Deliberazione n. 47 del 27/07/2020

OGGETTO: APPROVAZIONE DELLA RETTIFICA GRAFICA PER ERRORE MATERIALE NEL PGT VIGENTE, RELATIVA ALL'AREA DI VIA AMENDOLA ANGOLO VIALE S. FRANCESCO (LIDL). ARTICOLO 13, COMMA 14 BIS, DELLA LR 12/2005 E SMI. -

RETTIFICA GRAFICA PER ERRORE MATERIALE AL PGT VIGENTE - AREA VIA AMENDOLA /SAN FRANCESCO

Relazione Illustrativa

ALLEGATO B

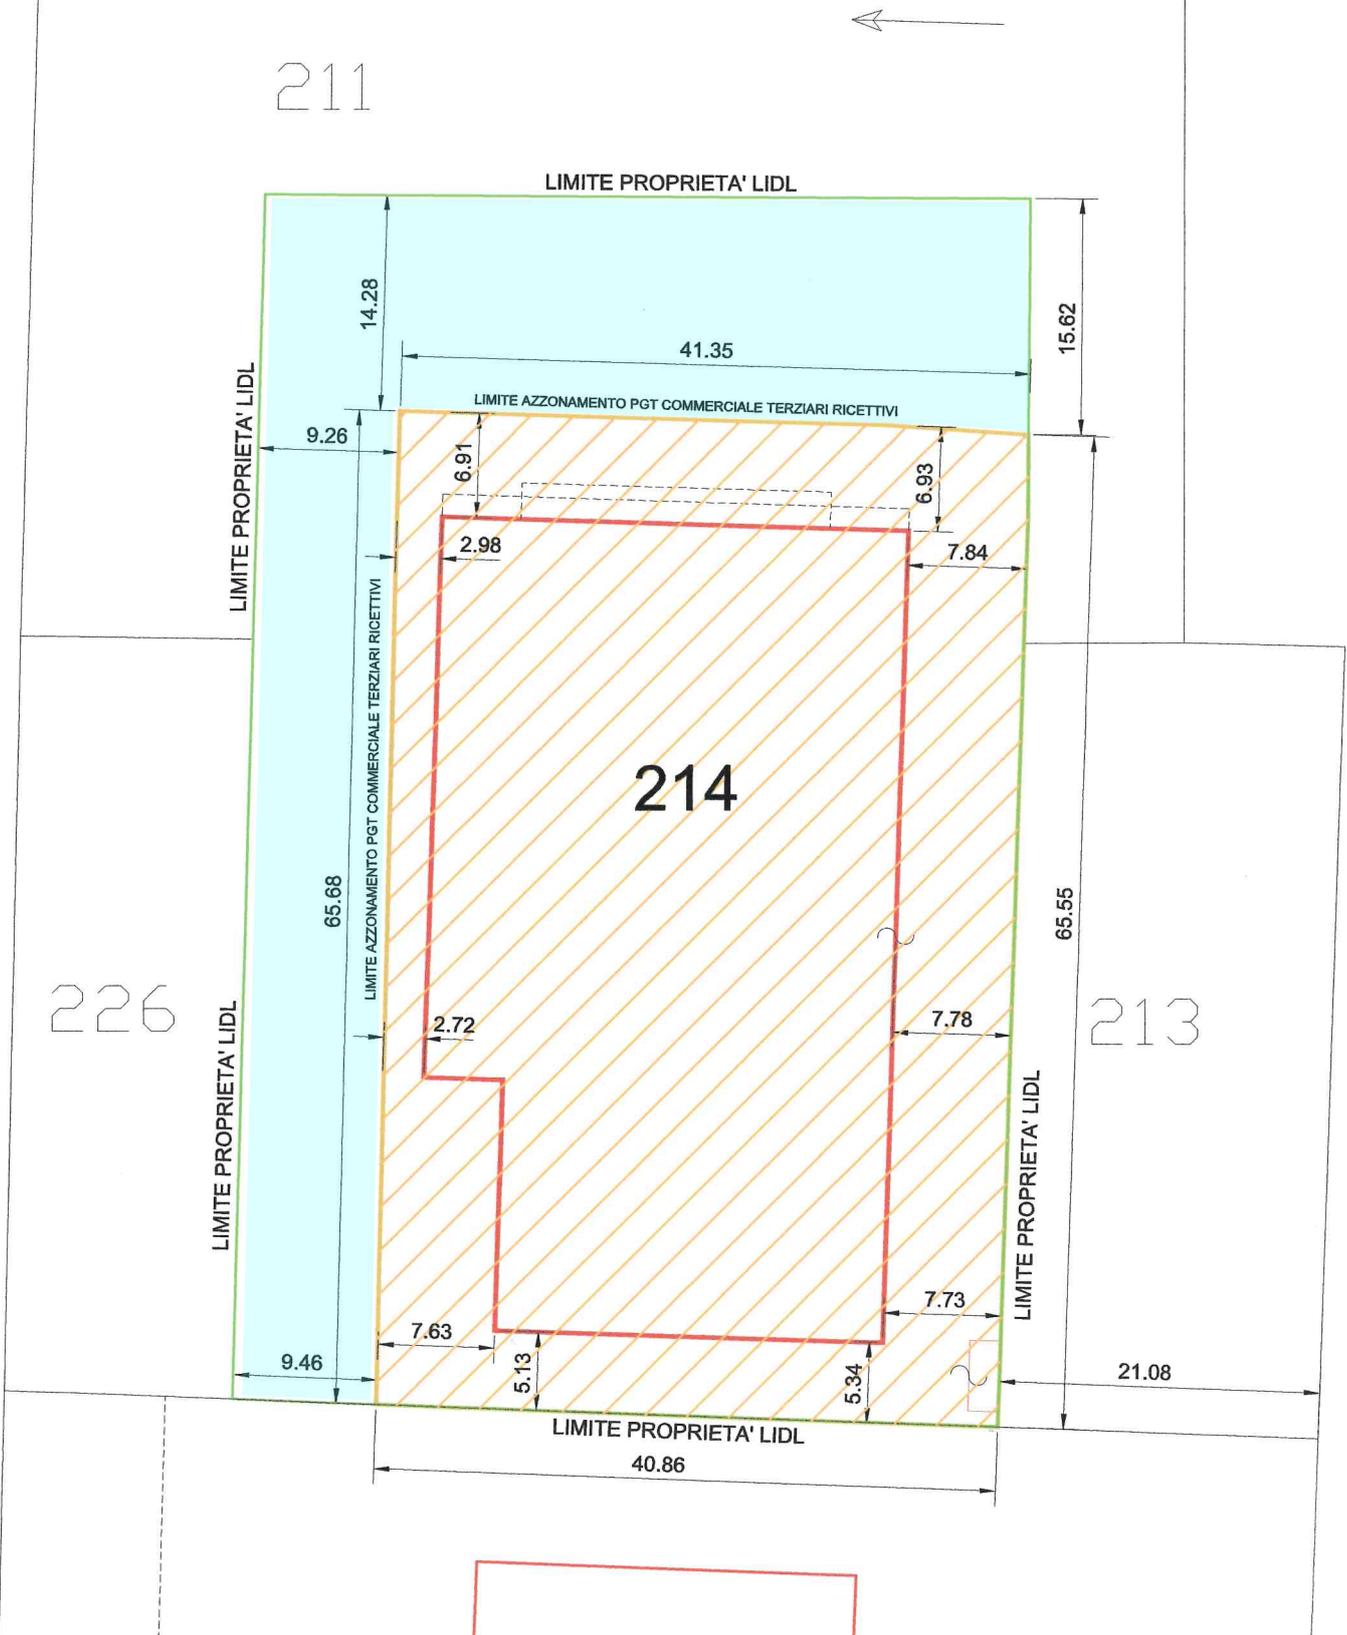
-  Limite proprietà LIDL da PRG 2001 - mq. 4.077,54
-  Azzonamento da PGT 2011 -mq. 2.697,00
-  Differenza tra area azzonata nel PRG e quella riportata nel PGT - mq. 1.380,54
